# **PROJET DE PARC AGRIVOLTAÏQUE SUR LA COMMUNE DE VILLON – VAU L'ABBE (89)**

## **DEMANDE DE DEFRICHEMENT**

**Réponse aux remarques de la DDT de l'Yonne du 4 septembre 2023 reçues le 12 septembre 2023**

Loup zonage et effectif par région en 2023 BFC

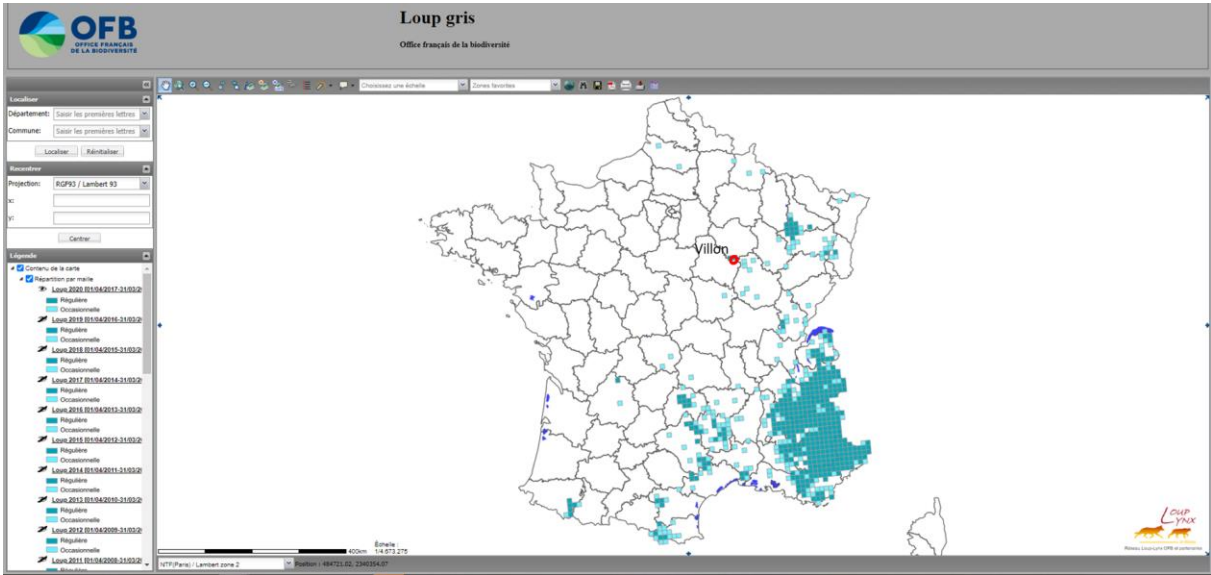
☞ La présence du loup (espèce protégée) est évoquée en page 203/249 de l'étude d'impact et dans l'annexe 6 « projet agri-voltaïque FNO – EARL LES HERBUS », présence régulière confirmée sur le secteur par les services de l'Office Français de la Biodiversité mais non indiquée par l'étude d'impact. Une actualisation de l'étude d'impact ainsi qu'une justification de la nécessité ou non, de réaliser un dossier de demande de dérogation au titre des espèces protégées est donc nécessaire.

On constate que la première dispersion connue dans le département de l’Yonne date de 2011. Il est ensuite considéré comme installé en 2014. La reproduction est considérée comme connue.

Carte du tracé de raccordement envisagé

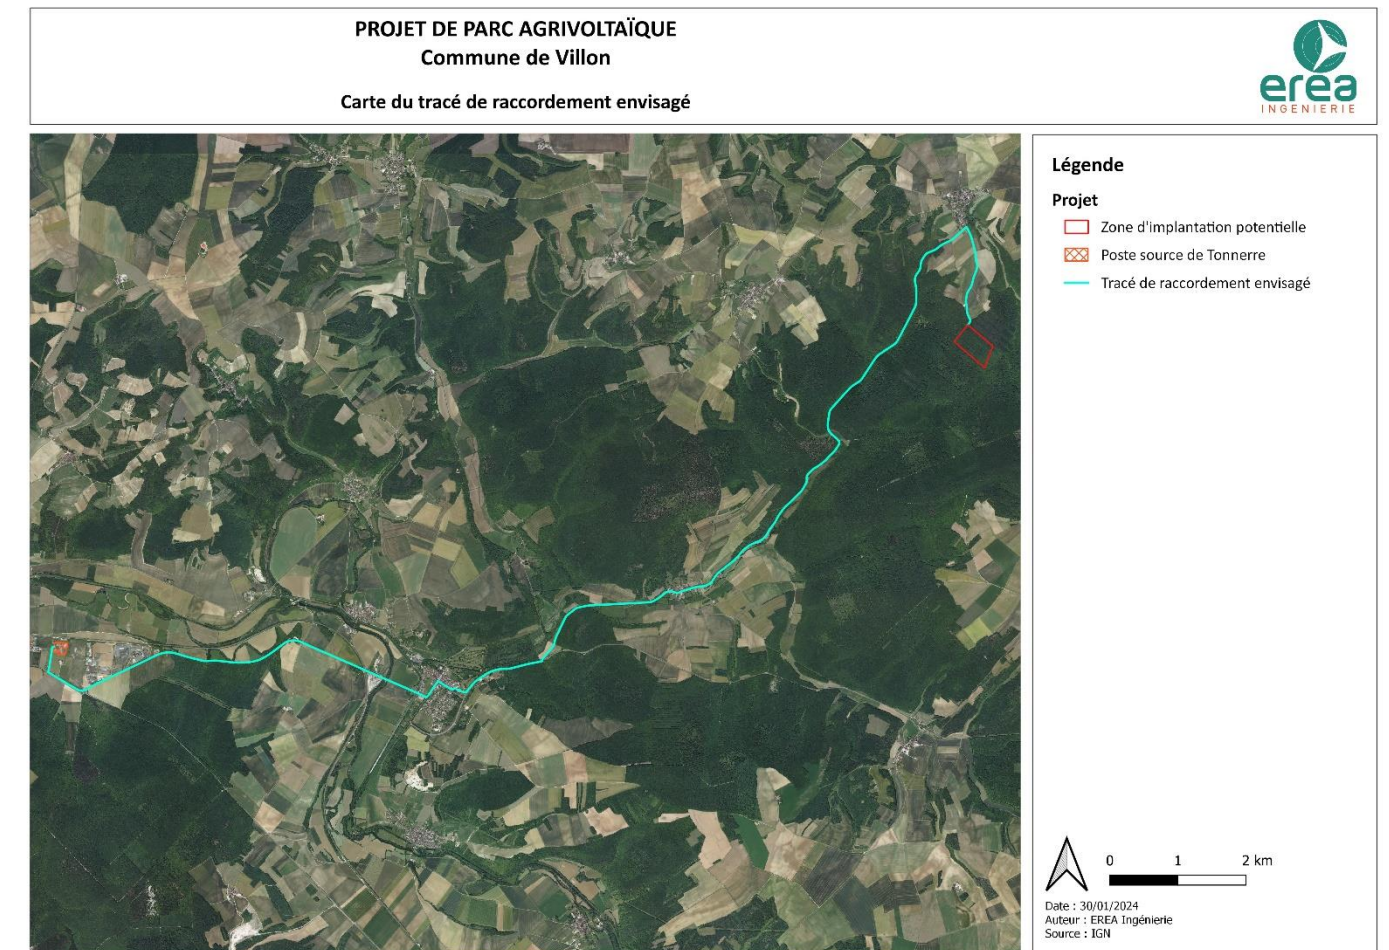
Le raccordement au réseau est présenté en pages 162 et 163/249 de l'étude d'impact. La cartographie n'est pas précise, mais permet néanmoins de constater qu'avant de rejoindre un accotement de route, ce réseau va traverser le massif forestier. Le tracé en forêt doit être mieux défini, de même que les peuplements forestiers traversés, les habitats forestiers et micro habitats rencontrés et l'impact sur ces derniers doivent être spécifiés dans l'étude d'impact. Enfin, il convient d'indiquer si le passage de ce réseau en forêt impliquera une gêne voir une servitude sur la gestion forestière du massif.

Le raccordement du projet ne va pas traverser le bois communal de Villon puisque le tracé rejoint directement un cheminement gravillonné public menant à l'entrée nord du bois avant de rejoindre une route communale bitumée au sud du bourg de Villon et de se poursuivre toujours en accotement de réseau routier. Aucune gêne ou servitude spécifique n'est donc à craindre ou à envisager.

Carte des territoires à risque important d'inondation du bassin de la Seine et des cours d'eau côtiers normands

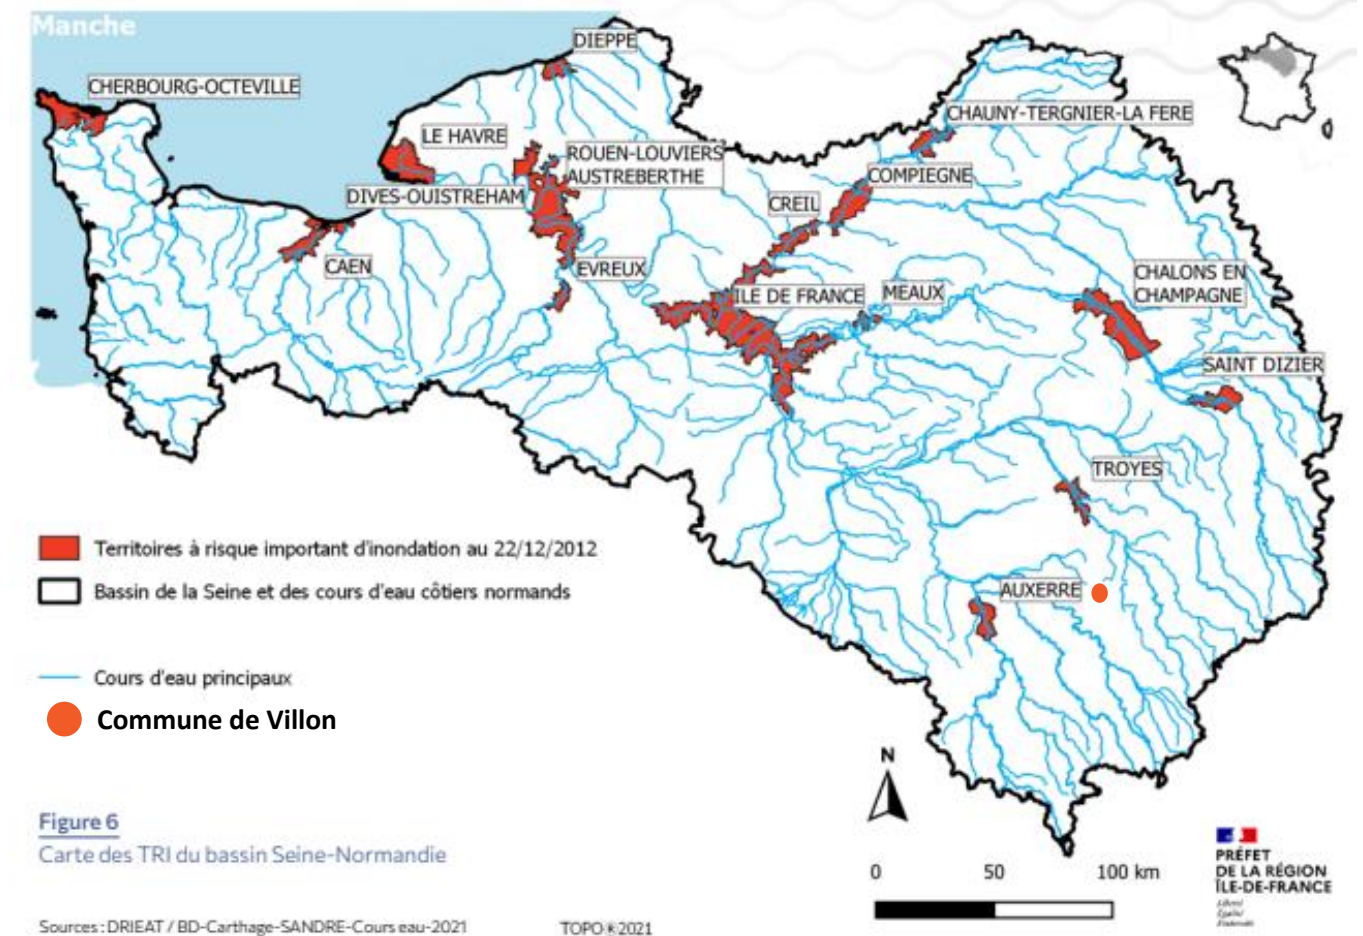
L'étude d'impact ne démontre pas la compatibilité du projet avec le Plan de Gestion des Risques d'Inondation (PGRI) du bassin Seine Normandie 2022-2027 prévu à l'article L 566-7 du Code de l'environnement.

Le projet de parc agrivoltaïque ne remettra pas en cause les objectifs du Plan de Gestion du Risque Inondation du bassin Seine-Normandie car il n'aura aucun impact sur les cours d'eau, les eaux souterraines et les milieux humides et aquatiques compte tenu de sa localisation sur le « plateau » du bois communal, très éloignée des cours d'eau les plus proches.
